**PROJETO DE CONSTRUÇÃO DA INSTALAÇÃO AVÍCOLA  
DE MANUEL AFONSO, SOCIEDADE AGROPECUÁRIA  
LDA, DE SARZEDAS - CASTELO BRANCO**

**ADITAMENTO AO ESTUDO DE IMPACTE AMBIENTAL**

**Maio 2024**

Peças: **IMPLANTAÇÃO FINAL** sobre o Levantamento Topográfico Georeferenciado

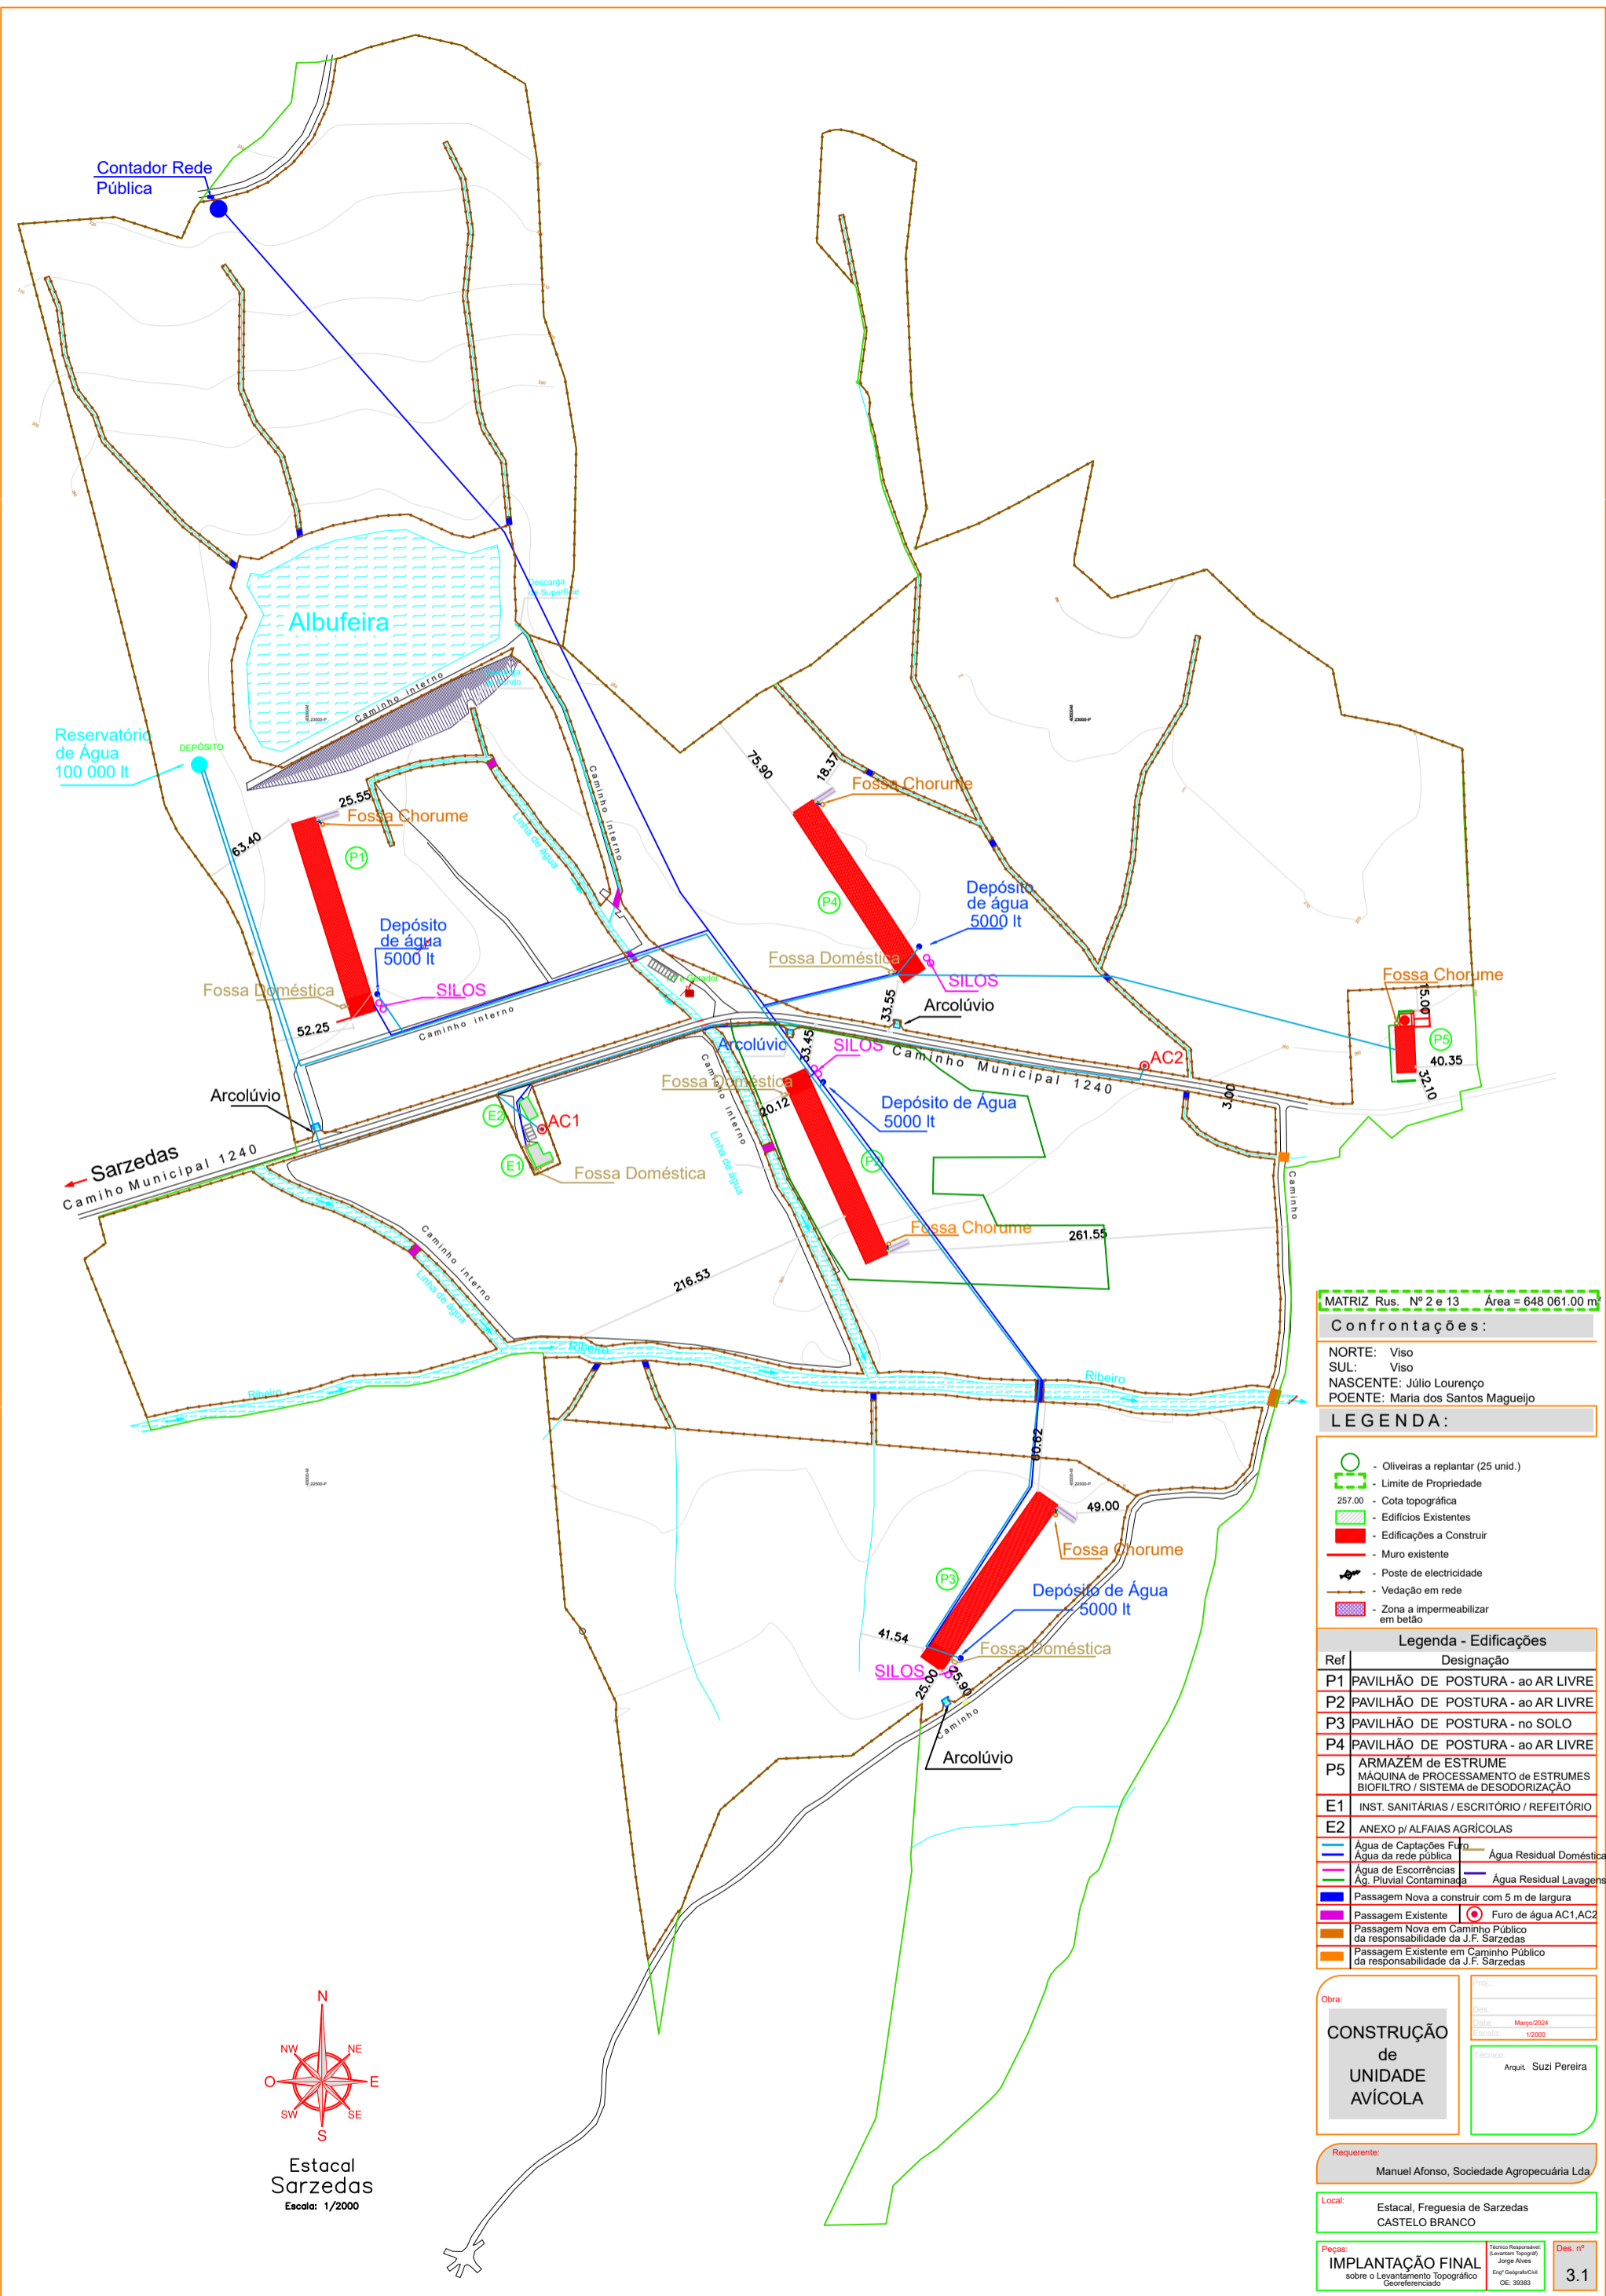
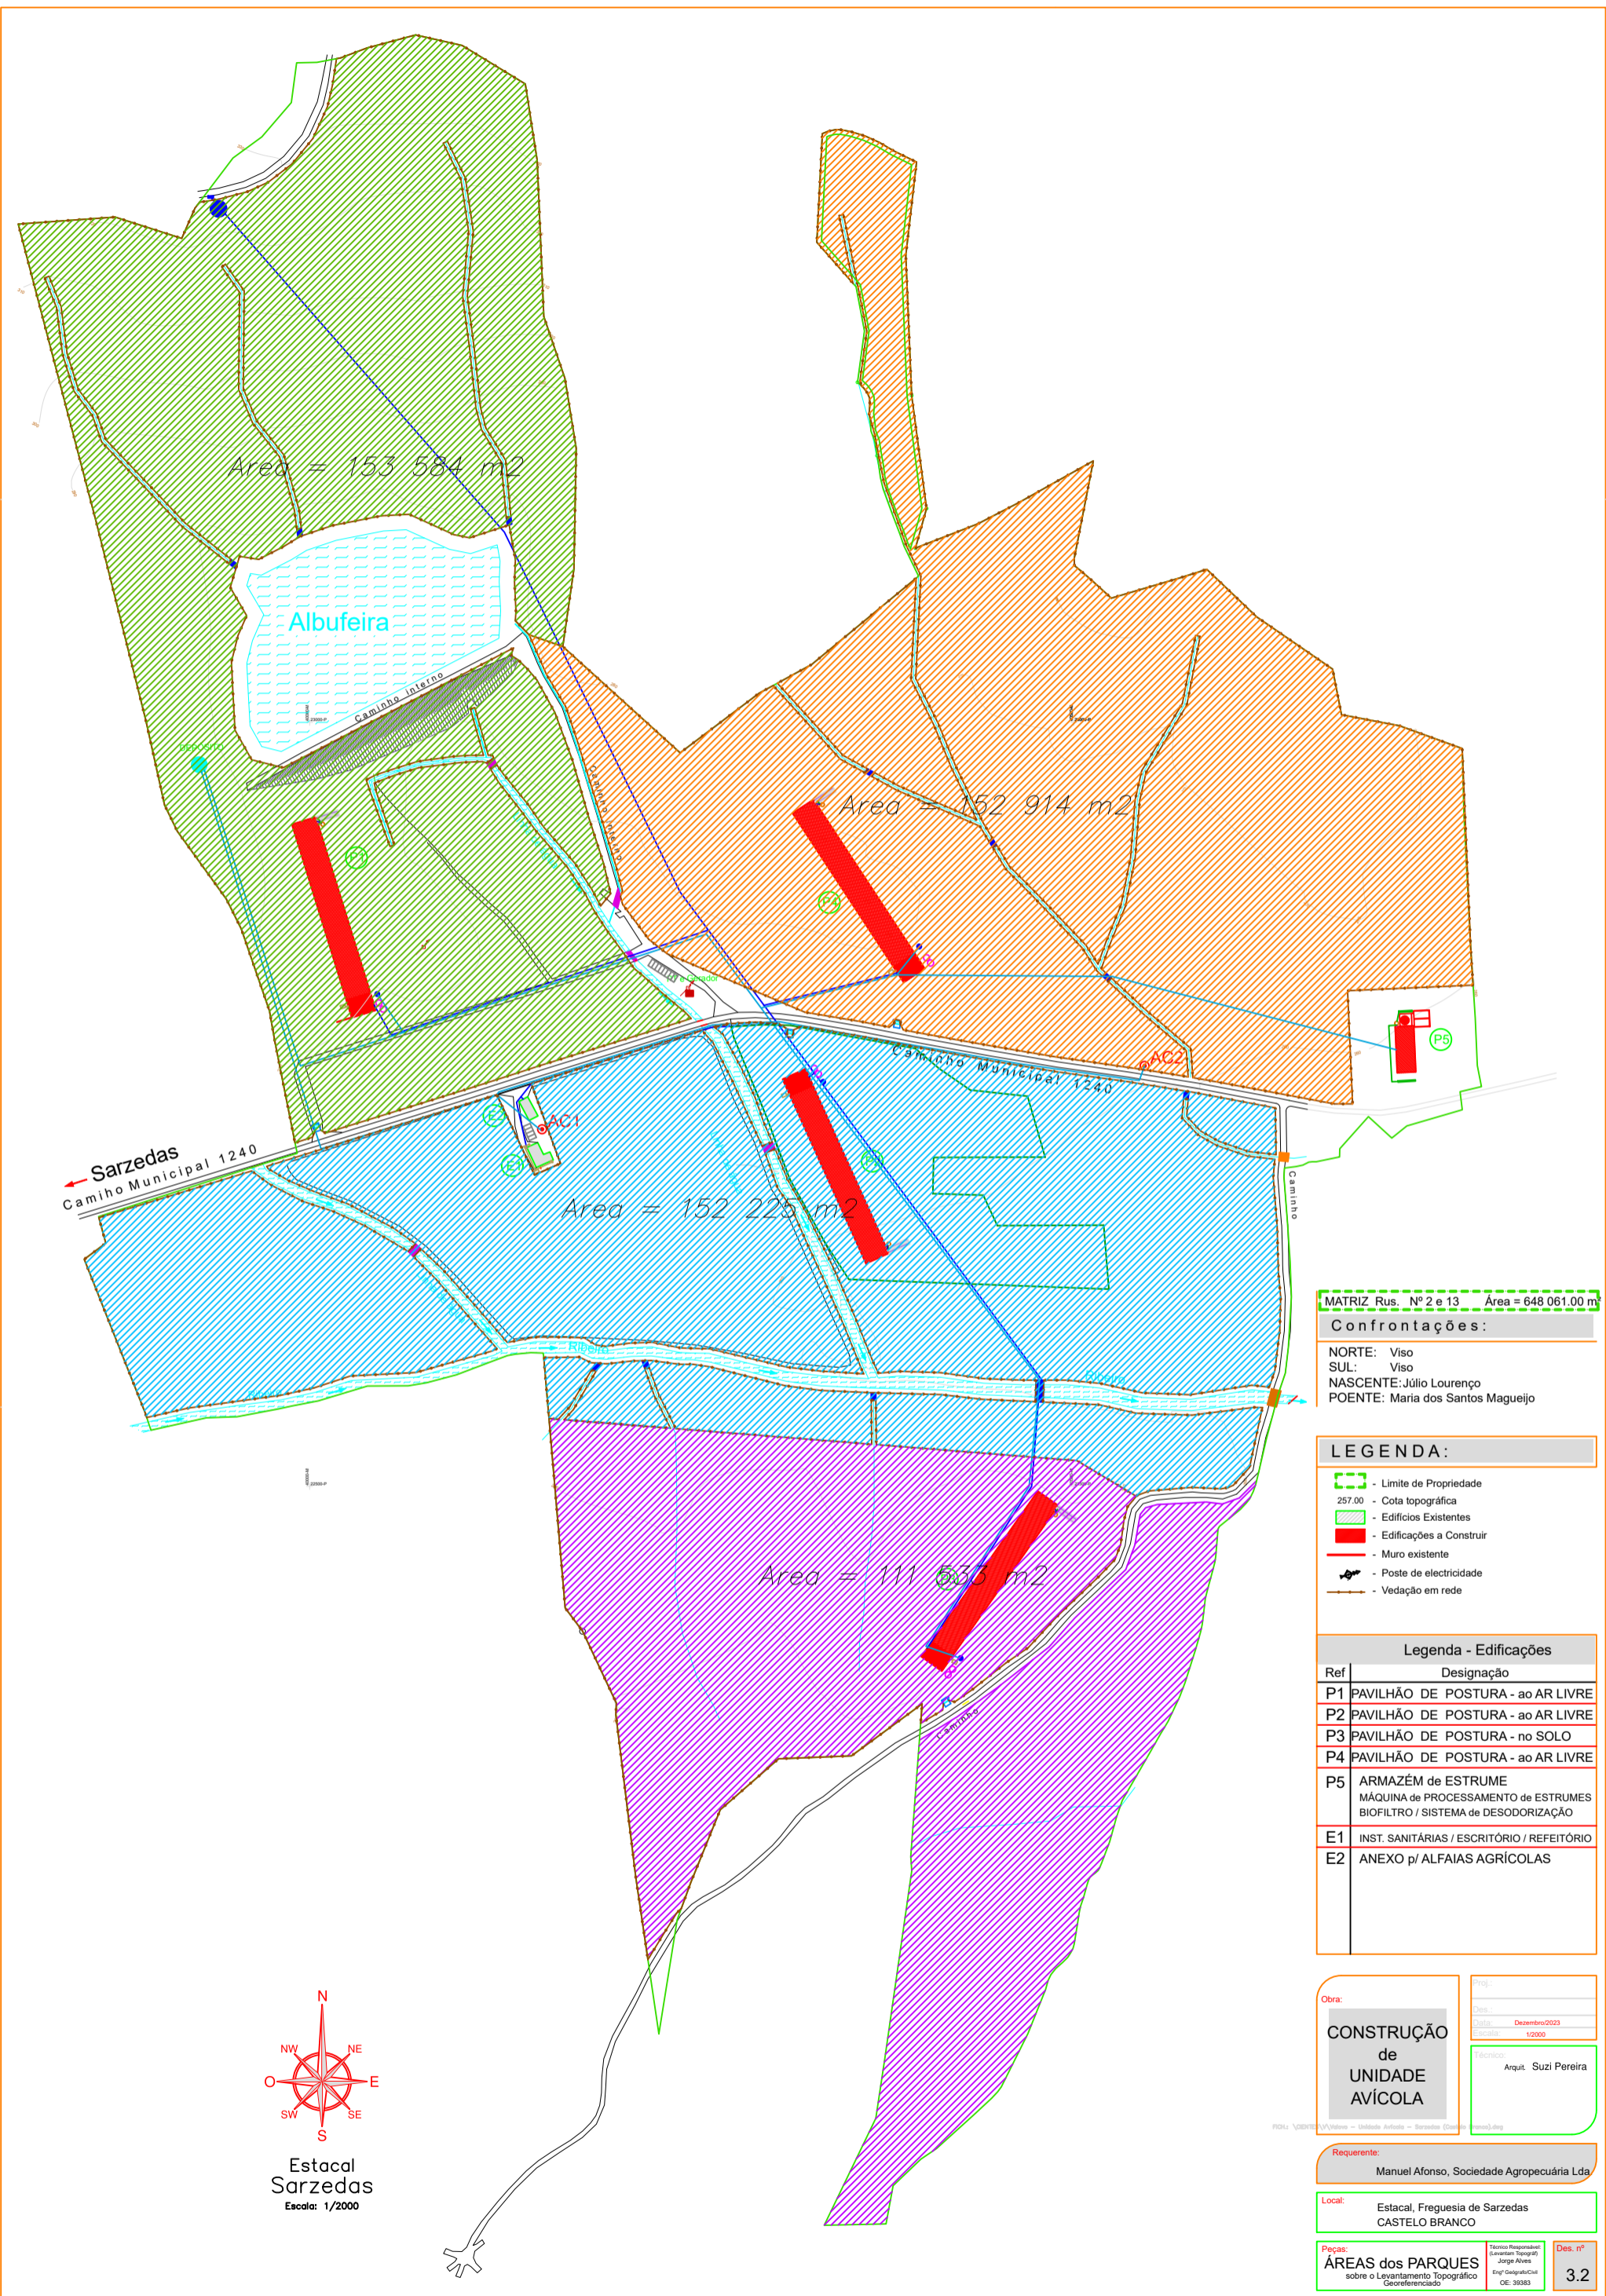
**13. Retificar a peça desenhada “EIA AV SARZ 04” alterando a denominação de “canal de água” para “linha de água” inscrita naquela planta.**

- 14. Apresentar planta a escala adequada, contendo a implantação de todas as PH, existentes e previstas, assim como a representação das vedações propostas.**

Em anexo ao presente aditamento apresenta-se a Peça desenhada EIA-AV-SARZ-04a e 04b, revistas, contendo a implantação de todas as PH, existentes e previstas, assim como a representação das vedações propostas- Os elementos solicitados são, ainda, apresentados no Anexo C do Volume 2 – Anexos Técnicos do EIA.
